ONDERWERP
Nadere onderbouwing aan de Raad van state, onderdeel Waterhuishouding

DATUM
5 november 2025

AAN
Gemeente Noordenveld

In dit memo is een extra onderbouwing gegeven op het (toekomstig) functioneren van de waterhuishouding behorende bij het bestemmingsplan Peize zuid. Dit naar aanleiding van de uitspraak van de Raad van State. Per onderdeel is de uitspraak van de Raad herhaald gevolgd door een beantwoording met apart bijgevoegde bijlagen (A t/m E).

Figuur 1 Inmeting van het gehele plangebied, de watergangen met een gemeten waterpeil zijn blauw omlijnd.

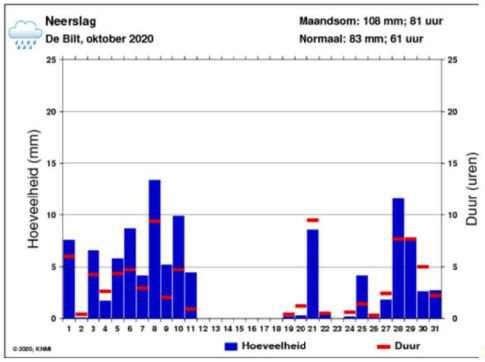
29.3 De Afdeling overweegt dat niet duidelijk is waar het waterpeil precies is gemeten. Ook op de zitting kon de raad daar geen duidelijkheid over verschaffen. Daarnaast is het waterpeil gebaseerd op een enkele meting, waar bij het gemeten waterpeil afwijkt van het winterpeil dat nagestreefd wordt. De Afdeling is er dan ook niet zonder meer van overtuigd dat het gemeten waterpeil dat als uitgangspunt is genomen in het rapport Arcadis representatief is. Gelet op het belang van de hoogte van het oppervlaktewaterpeil voor de waterhuishouding in het gebied, wat de raad op de zitting heeft onderschreven, en het feit dat dit waterpeil een rol heeft gespeeld bij het waterhuishoudkundige ontwerp van Arcadis, heeft de raad naar het oordeel van de Afdeling niet zonder nader onderzoek naar het oppervlaktewaterpeil kunnen concluderen dat het bestemmingsplan geen ontoelaatbare gevolgen heeft voor de waterhuishouding in het plangebied en omdat de waterhuishoudingsituatie in het plangebied ook voor effecten kan zorgen op de waterhuishouding in het omliggende gebied, voor de waterhuishouding op omliggende percelen vanonder meer appellanten. Het bestemmingsplan is dan ook op dit punt naar het oordeel van de Afdeling vastgesteld in strijd met het zorgvuldigheidsbeginsel van artikel 3:2 van de Awb.

Beantwoording / extra onderbouwing
Het waterpeil genoemd in het waterhuishoudingsplan van Arcadis is gebaseerd op een inmeting[1] van het hele plangebied waarin op meerdere locaties watergangen zijn gemeten in de periode eind oktober / begin november 2020. Uit de inmeting blijkt dat het overgrote deel van de sloten in het plangebied droog staan. In de watergangen ten zuidoosten van het plangebied (laagst gelegen) is een waterdiepte gemeten. De watergangen met een gemeten waterdiepte zijn in Figuur 1, blauw omlijnd weergegeven.

Ten tijde van de meting is een waterpeil van circa 1,10 m NAP met een afwijking van 1 tot maximaal 5 cm gemeten. In Bijlage A is de inmeting leesbaar weergegeven op tekening (A3 formaat).

Figuur 5 Uiteenzetting maatgevende neerslagstatistieken, bron Waterschap Noorderzijlvest

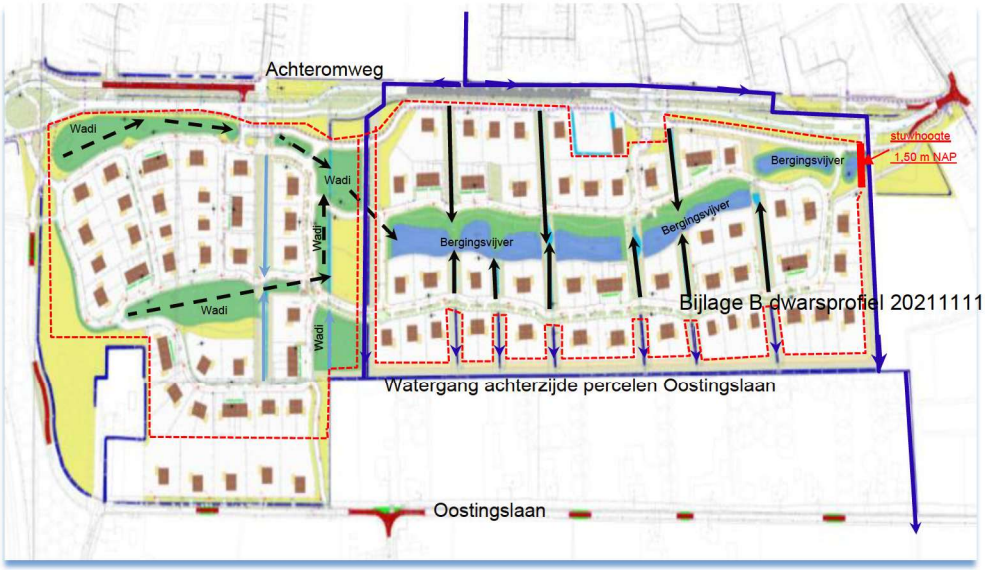
De Afdeling stelt vast dat de raad niet heeft toegelicht waarom in dit geval niet van klimaatscenario W is uitgegaan, waardoor niet duidelijk is of dat in dit geval mogelijk is. Alleen de verwijzing naar het waterschap, door te stellen dat het waterschap klimaatscenario W voor deze ontwikkeling niet van toepassing heeft verklaard, maakt niet zonder meer duidelijk waarom daarvoor in dit geval niet gekozen hoefde te worden. Dat is van belang, omdat in de beleidsnotitie staat dat "waar mogelijk" wordt uitgegaan van klimaatscenario W, omdat het watersysteem dan robuuster kan worden gemaakt. Ook vanwege de bestaande wateroverlast in het gebied is die onderbouwing in dit geval van belang. De Afdeling ziet in wat is aangevoerd daarom aanleiding om te oordelen dat in strijd met artikel 3:46 van de Awb niet

deugdelijk is gemotiveerd waarom in het rapport Arcadis, dat door de raad aan het bestemmingsplan ten grondslag is gelegd, uitgegaan mocht worden van klimaatscenario G en niet van klimaatscenario W.

Beantwoording / extra onderbouwing
Er is geen onderbouwing beschikbaar op het niet hoeven toe te passen van klimaatscenario W voor de toetsing of het plan voldoende waterberging heeft. Daar is echter niet mee gezegd dat het plan niet voldoende waterberging heeft om scenario W te kunnen bergen. In deze onderbouwing tonen wij aan dat ook scenario W voldoet.

De neerslagstatistieken zoals benoemd in de beleidsnotitie Water&Ruimte zijn inmiddels niet meer actueel. Voor de waterschappen, waaronder Waterschap Noorderzijlvest, is het jaar 2100 het uitgangspunt voor het ontwerpen van toekomstbestendige waterbeheersystemen en -maatregelen, gebaseerd op de klimaatscenario's van het KNMI[5]. Het toepassen van scenario 2050 W of G is daarmee vervangen door klimaatscenario 2100H.

Het klimaatscenario 2100H is een scenario aan de bovenkant van de bandbreedte zoals nu voor het jaar 2100 is voorspeld met een regiofactor. In Figuur 5 is het scenario 2100H weggezet tegen het oude scenario 2050W en de oude neerslagstatistiek 2024. Te zien is dat het oude klimaatscenario W niet boven de lijn van het nieuwe scenario 2100H uitkomt. Het verschil zit hem in de intensiteit aan het begin van de bui.

Figuur 7 Toekomstige afwateringstructuur (gebied binnen rode stippelcontour voert af op wadi en vijver)

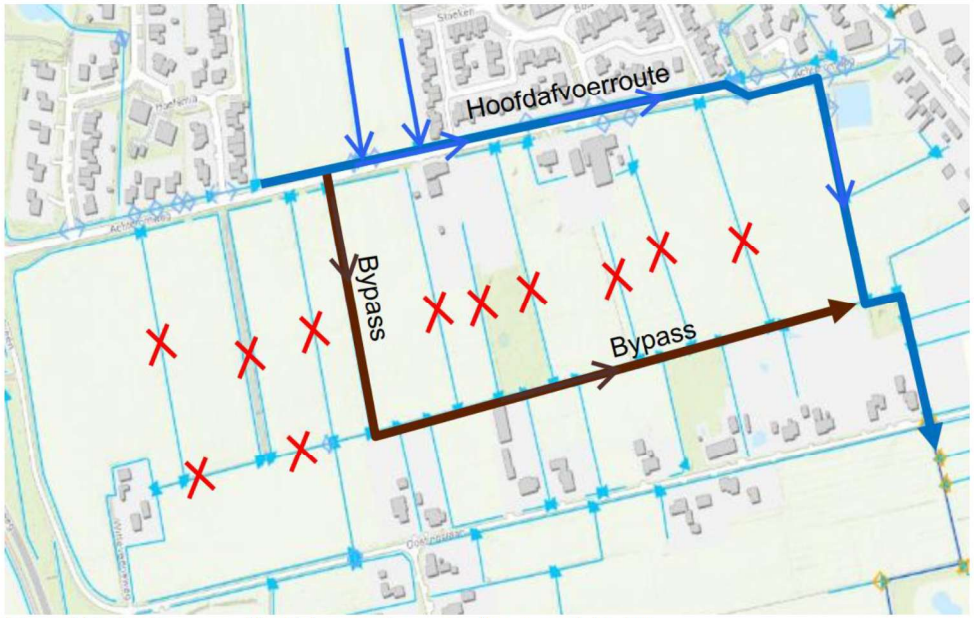
De Afdeling overweegt dat in het rapport Arcadis weliswaar staat dat de omgeving een verbetering zal ervaren in het waterhuishoudkundig functioneren, maar de Afdeling stelt vast dat een concrete omschrijving van de effecten van het

waterhuishoudkundig ontwerp voor de omgeving in het rapport Arcadis ontbreekt. Ook in de plantoelichting wordt dit niet verder besproken. Op de zitting heeft de raad toegelicht dat de effecten wel zijn doorgerekend door Arcadis en dat hij er daarom vanuit mocht gaan dat het ontwerp goed zal werken. Maar de Afdeling ziet dit niet op een inzichtelijke wijze terug in het rapport Arcadis of in een ander bij het plan behorend stuk.

De Afdeling overweegt verder dat appellanten hebben gewezen op omstandigheden waarvan het naar haar oordeel aannemelijk is dat ze een negatief effect kunnen hebben op de bestaande wateroverlast. Zo hebben verschillende appellanten al in hun zienswijze naar voren gebracht dat het waterhuishoudkundig ontwerp kan leiden tot een toename van de wateroverlast, bijvoorbeeld omdat de omliggende percelen veel lager komen te liggen ten opzichte van het plangebied dat wordt opgehoogd. Daarnaast wordt ook voorzien in een tweede afvoerroute van het water op de watergang achter de percelen op de Oostingslaan.
Onder deze omstandigheden is de Afdeling van oordeel dat de raad onvoldoende inzichtelijk heeft gemaakt wat de concrete gevolgen van het bestemmingsplan zijn voor de wateroverlast in de omgeving van het plangebied en of, en op welke wijze, het waterhuishoudkundig ontwerp voor het plangebied een toename van die wateroverlast voorkomt. Het bestemmingsplan is daarom in zoverre in strijd met het zorgvuldigheidsbeginsel van artikel 3:2 van de Awb vastgesteld.

In Figuur 6 is de huidige afwateringstructuur van de sloten weergegeven. Regenwater uit het plangebied voert via bestaande greppels af naar de watergang 'Achterzijde percelen Oostingslaan'. Door de planontwikkeling wijzigt deze afvoersituatie. Greppels maken plaats voor wadi's en een bergingsvijver [Figuur 7]. De greppels die behouden blijven staan bijna allemaal in verbinding met wadi's of de bergingsvijver. In deze greppels, wadi's en vijverpartij wordt regenwater vastgehouden in plaats van afgevoerd. Hierdoor hoeft het omliggende watersysteem minder regenwater te verwerken tijdens neerslagsituatie dan in de huidige situatie het geval is.

De wadi's en greppels vangen het afstromend regenwater van alle verhardingen in het plan op en voeren het vervolgens af naar de vijver. In de vijver wordt de overige berging gevonden om de maatgevende neerslagstatistiek 2100H op te vangen.
